志賀原子力発電所適合性審査資料

志賀原子力発電所2号炉  
地下構造評価について  
(コメント回答)

2023年12月1日  
北陸電力株式会社

- 当社は、地下構造評価について、第1199回審査会合(2023年10月20日)で説明を行った。
- 本日は、上記審査会合におけるコメントの回答について説明する。
- なお、当資料の冒頭において、今回とりまとめた資料の概要を以下の項目ごとに整理した。
  - I. 地下構造評価(P.4～19)
  - II. 地震発生層の設定(P.20～24)
  - III. コメント回答の概要(P.26～34)

コメントNo.4

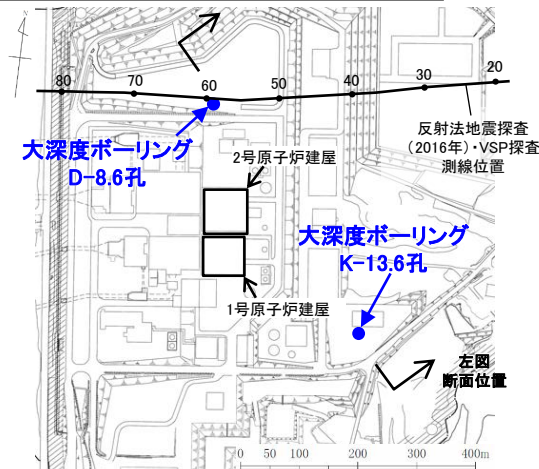
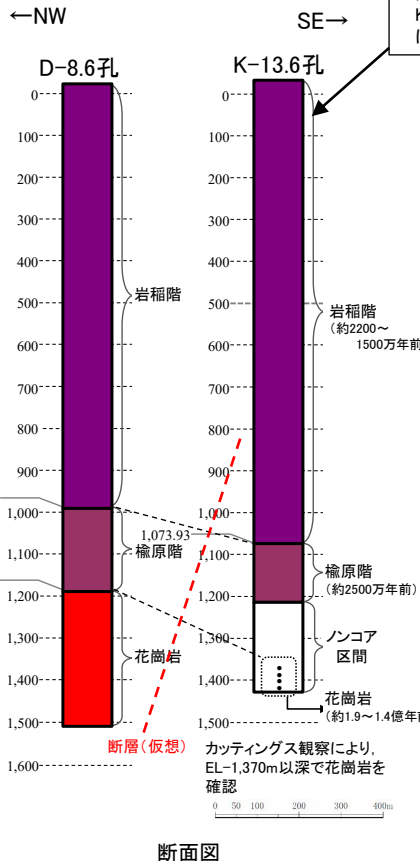
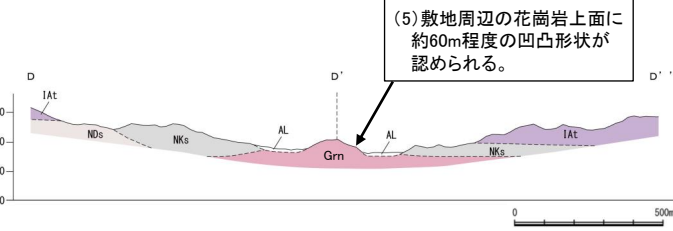
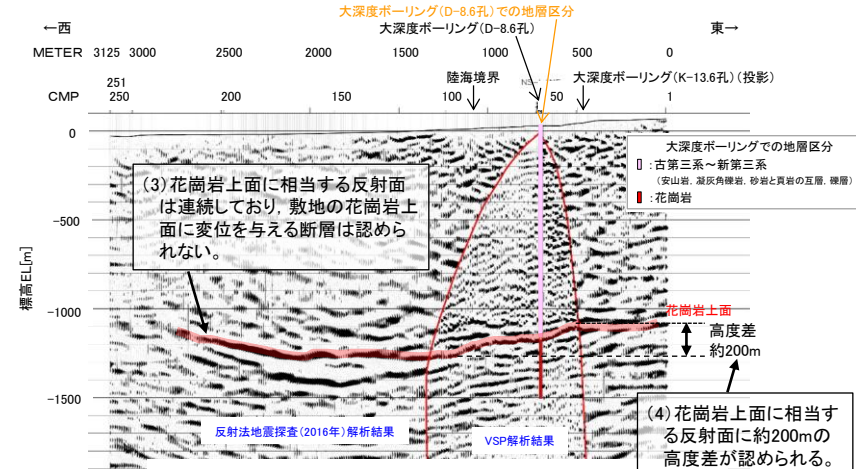
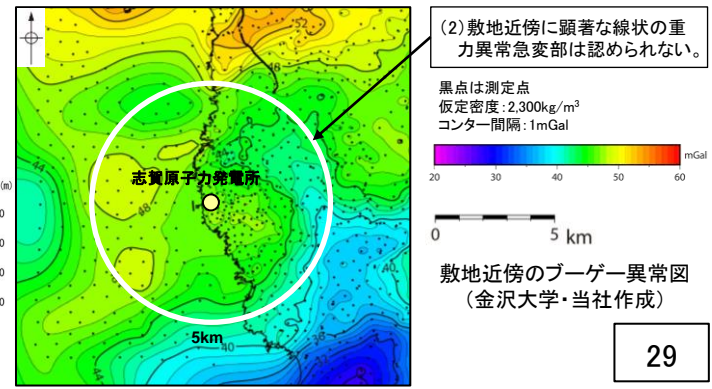
大深度ボーリング2孔(D-8.6孔及びK-13.6孔)の花崗岩上面の高度差が約180mであるとの調査結果を踏まえ、**花崗岩上面の形状を考察**①したうえで、高度差が地震動へ与える影響について検討②すること。

- 約460m離隔している2孔の大深度ボーリング(D-8.6孔及びK-13.6孔)の調査結果において、花崗岩上面に約180mの高度差が認められることから、この花崗岩上面の形状について、以下の通り考察した。
- 大深度ボーリング、重力探査及び反射法地震探査・VSP探査の結果から、敷地には花崗岩上面に変位を与えるような断層は推定されない。
  - ・大深度ボーリングK-13.6孔のコア観察の結果、花崗岩上面に変位を与えるような規模の断層は認められない(下図(1))。
  - ・重力探査の結果、敷地近傍に顕著な線状の重力異常急変部は認められず、断層等による基盤標高の急激な変化は推定されない(下図(2))。
  - ・反射法地震探査・VSP探査の結果、花崗岩上面に相当する反射面は連続しており、敷地の花崗岩上面に変位を与える断層は認められない(下図(3))。
- 敷地の花崗岩は長期間(1億年以上)にわたり、侵食作用を受けており、敷地周辺には敷地と同様の花崗岩上面の凹凸形状が認められる。
  - ・敷地の花崗岩(約1.9~1.4億年前)は、楡原階の堆積岩(約2500万年前)や、岩稲階の別所岳安山岩類(約2200~1500万年前)に覆われており、上位層が堆積するまでの間の長期間(1億年以上)にわたり、侵食作用を受けていたと推定される。
  - ・敷地から海域にかけて連続して測線を配置した反射法地震探査・VSP探査の結果、花崗岩上面に相当する反射面に約200mの高度差が認められる(下図(4))。
  - ・敷地周辺には、同様の花崗岩上面の凹凸形状が認められる(下図(5))。
- 以上のことから、2孔の大深度ボーリングで認められた花崗岩上面の高度差は、局所的な断層変位ではなく、侵食作用による凹凸形状であると判断した。

(1)花崗岩上面の高度差が逆断層による変位により生じたと仮定した場合、K-13.6孔において断層の出現が想定されるが、K-13.6孔(EL+33.72m~EL-1,217.78m区間)には花崗岩上面に変位を与えるような規模の断層は認められない。

コメントNo.4

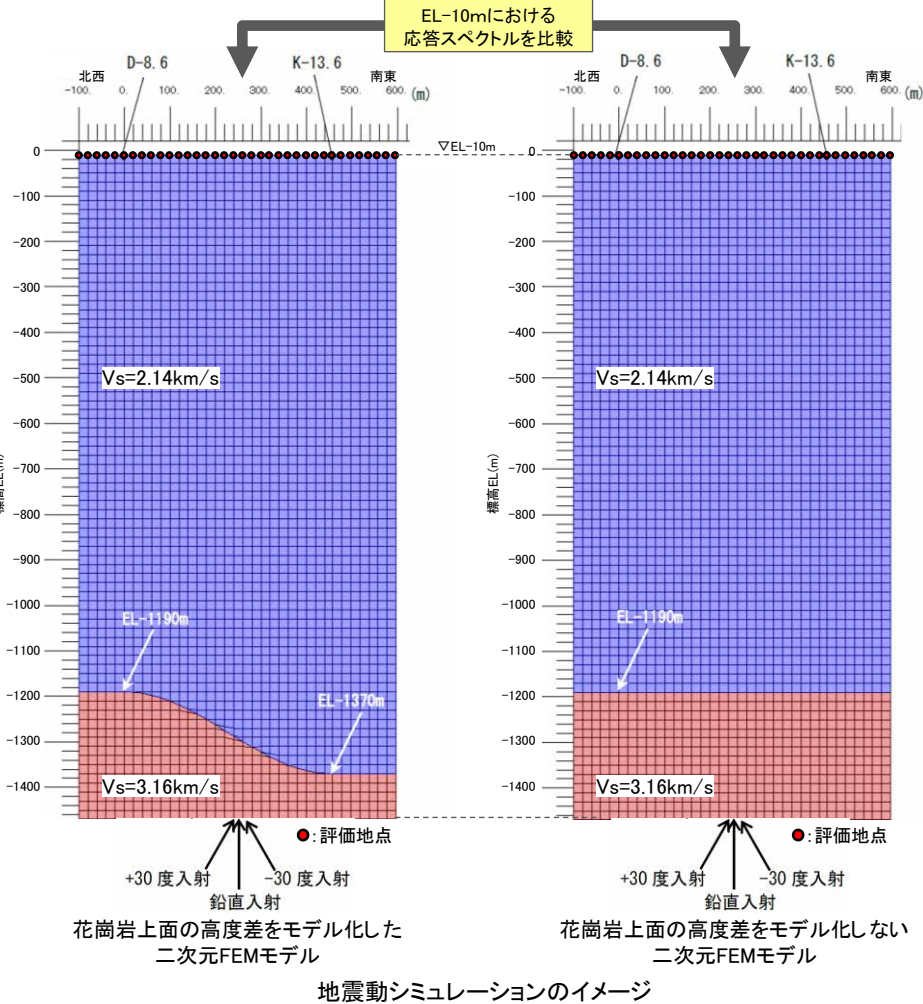
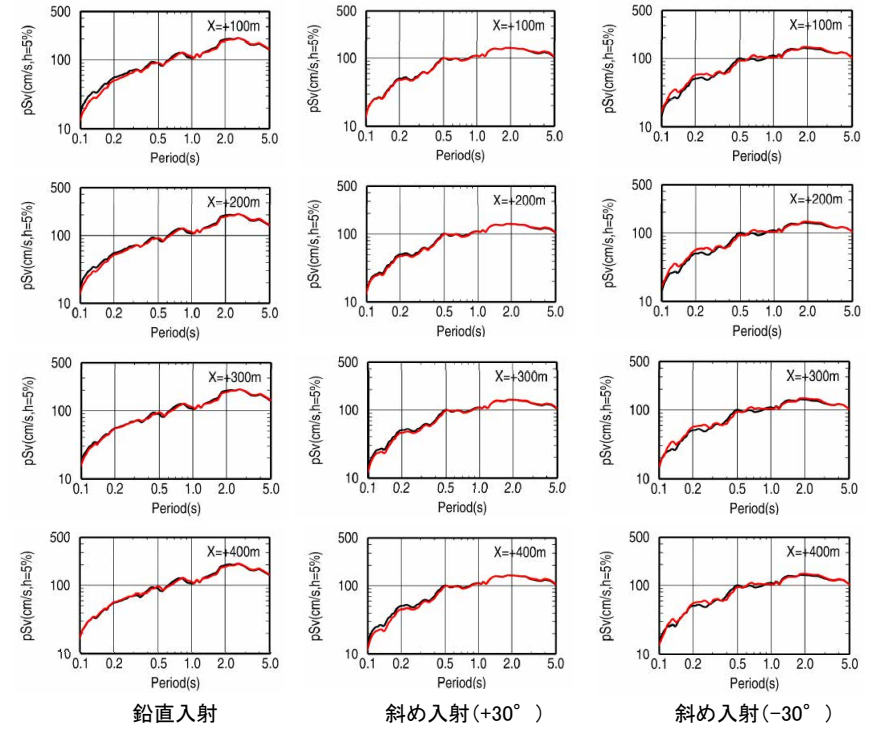
大深度ボーリング2孔(D-8.6孔及びK-13.6孔)の花崗岩上面の高度差が約180mであるとの調査結果を踏まえ、花崗岩上面の形状を考察したうえで、**高度差が地震動へ与える影響について検討**すること。

- K-13.6孔とD-8.6孔において花崗岩上面の高度差約180mが認められることから、二次元FEMモデルを用いた地震動シミュレーションによる検討を実施することで、この高度差が地震動へ与える影響を確認するとともに、観測記録を用いた検討の結果も踏まえ、花崗岩上面の高度差の影響を検討した。
- 地震動シミュレーションによる検討は、花崗岩上面の高度差をモデル化した二次元FEMモデルと花崗岩上面の高度差をモデル化しない二次元FEMモデルにそれぞれ地震波を入力し、解放基盤表面として設定したEL-10mにおける応答スペクトルを比較することで行った。花崗岩上面の高度差は、前頁の考察を踏まえ、K-13.6孔とD-8.6孔の花崗岩上面を滑らかに接続するようにモデル化した。地震動シミュレーションによる検討の結果、応答スペクトルに顕著な違いはみられない。
- また、観測記録を用いた検討(1.3.3項~1.3.5項)の結果によれば、敷地の地震基盤が浅に地震動へ影響を及ぼすような特異な速度構造はないと考えられる。
- 以上のことから、花崗岩上面の高度差が地震動へ与える影響は小さいものと考えられる。

## コメントNo.10

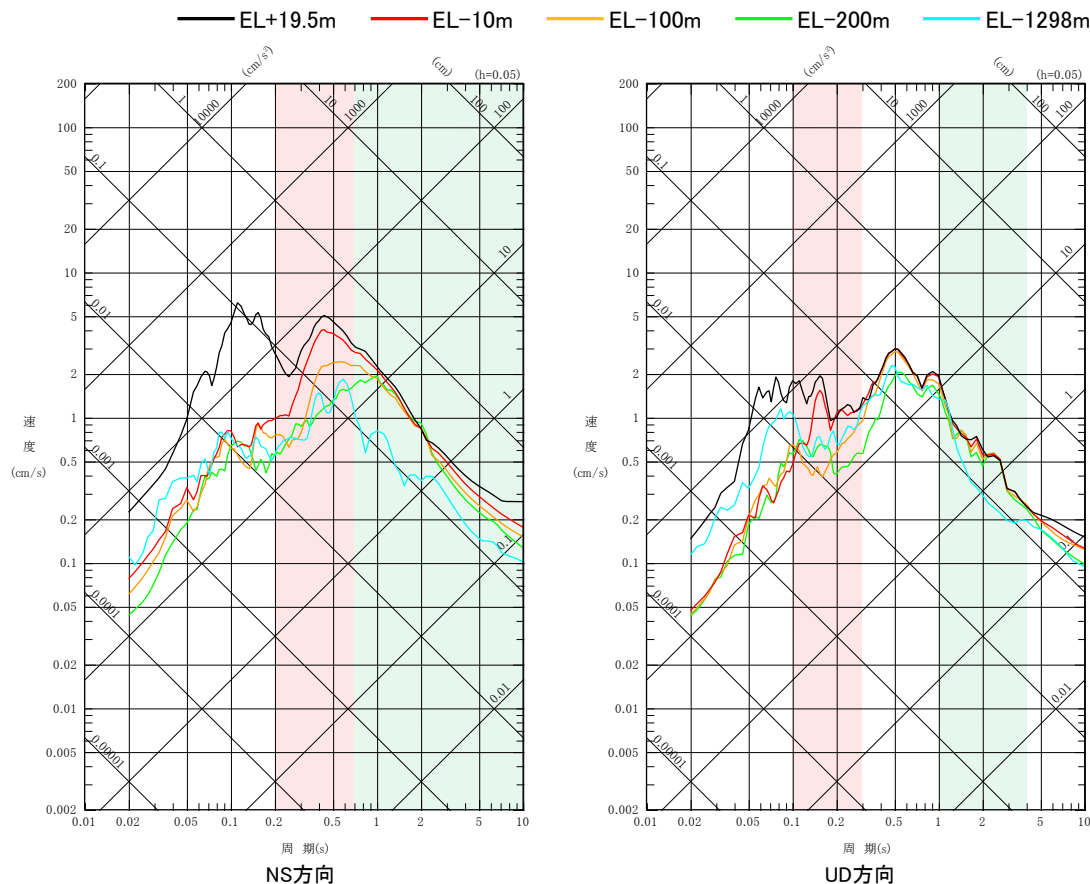
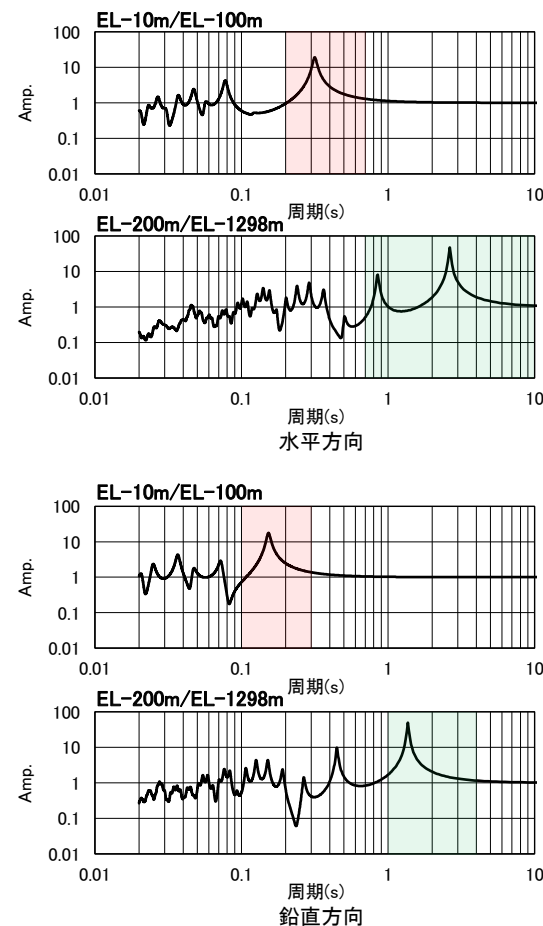
深度別の応答スペクトルにおいて、周期0.2秒程度より短周期側では、岩盤中においてはほとんど増幅がみられないとしているが、例えばEW方向の周期0.2秒から0.5秒で増幅がみられること等の特徴について、地震動に与える影響を考察すること。

- 検討に用いたいずれの地震についても、NS方向及びEW方向の周期0.2～0.7秒程度、並びにUD方向の周期0.1～0.3秒程度では、EL-100m～EL-10mにおいて応答が増幅する傾向にあり、NS方向及びEW方向の周期0.7秒程度より長周期側、並びにUD方向の周期1～4秒程度では、EL-1298m～EL-200mにおいて応答が増幅する傾向にあり、増幅傾向がみられる周期帯に顕著な違いはないことから、これらの増幅は敷地地盤固有の振動特性によるものと考えられる。
- この敷地地盤の振動特性が地下構造モデルに適切に反映されていることを確認するため、設定した地下構造モデルの増幅がみられた観測点間の伝達関数(EL-10m/EL-100m及びEL-200m/EL-1298m)を確認した結果、深度別応答スペクトルで増幅がみられた周期帯については、設定した地下構造モデルの伝達関数においても1を上回るピークがみられ、敷地地盤の振動特性が地下構造モデルに適切に反映されていることを確認した。

## コメントNo.11

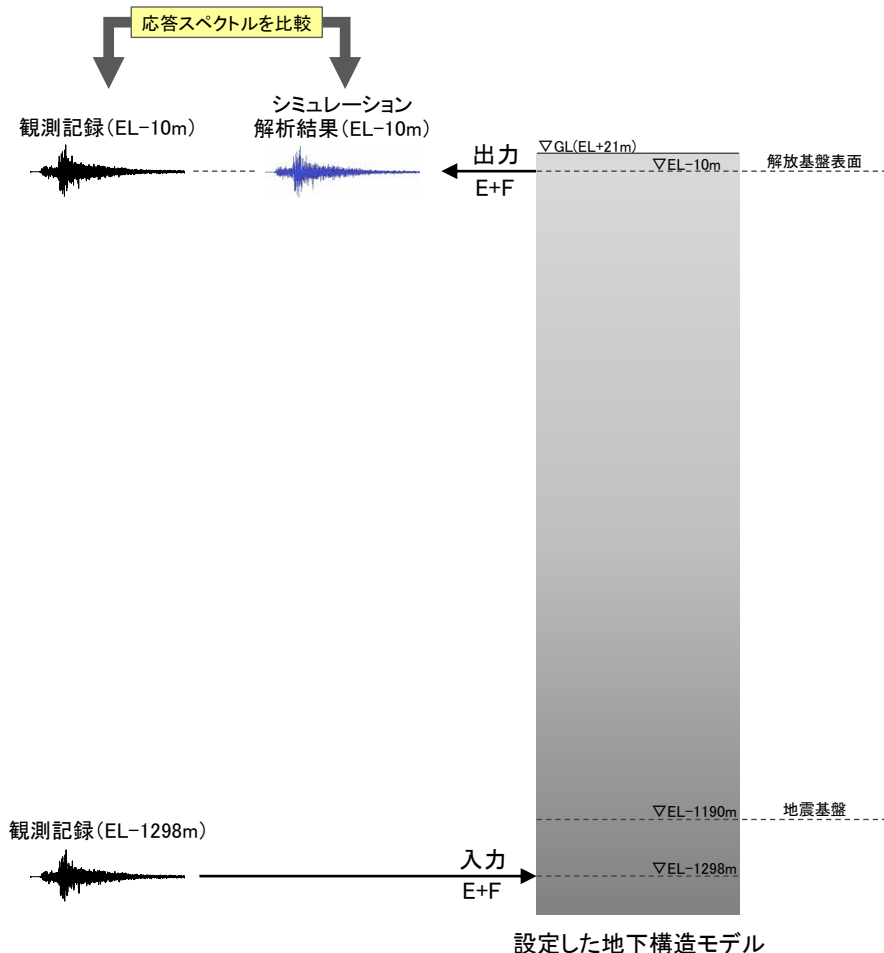
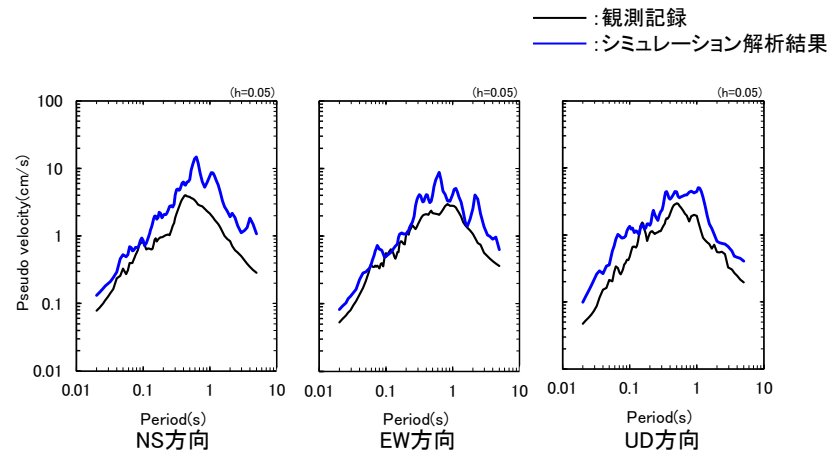
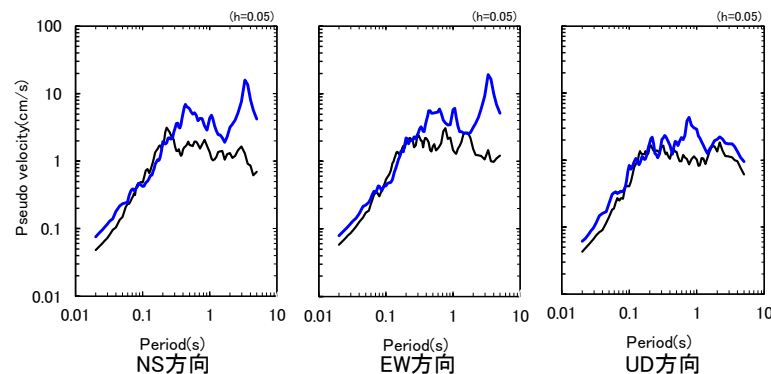
地下構造モデルの地盤増幅特性の妥当性確認について、地震観測記録を直接用いた検討を行うこと。

○設定した地下構造モデルの地盤増幅特性が安全側に設定されていることを確認するため、敷地の鉛直アレー地震観測記録を用いて、設定した地下構造モデルによる地震動シミュレーションを行い、シミュレーション解析結果と観測記録を比較した。地震動シミュレーションは、設定した地下構造モデルのEL-1298mに観測記録を入力し、解放基盤表面を設定した位置(EL-10m)の地震動を評価した。  
 ○シミュレーション解析結果と観測記録を比較した結果、検討に用いたいずれの地震についても、シミュレーション解析結果は観測記録に対して同程度あるいは大きいことから、設定した地下構造モデルは安全側に設定されていると考えられる。

## コメントNo.16

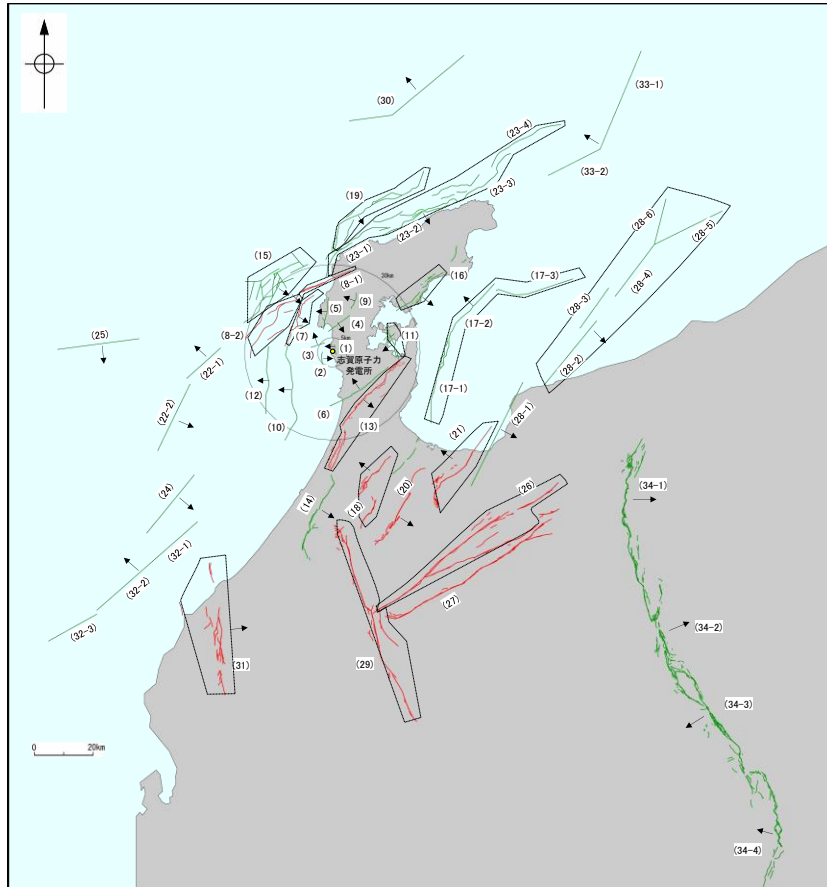
敷地周辺において設定した地震発生層(上端深さ3km・下端深さ18km)と異なる地震発生層を設定する断層については、その断層名及び地震発生層の設定値を明示すること。

○震源として考慮する活断層のうち敷地周辺において設定した地震発生層(上端深さ3km・下端深さ18km)と異なる地震発生層を設定する断層の断層名及び地震発生層の設定値を明示した。
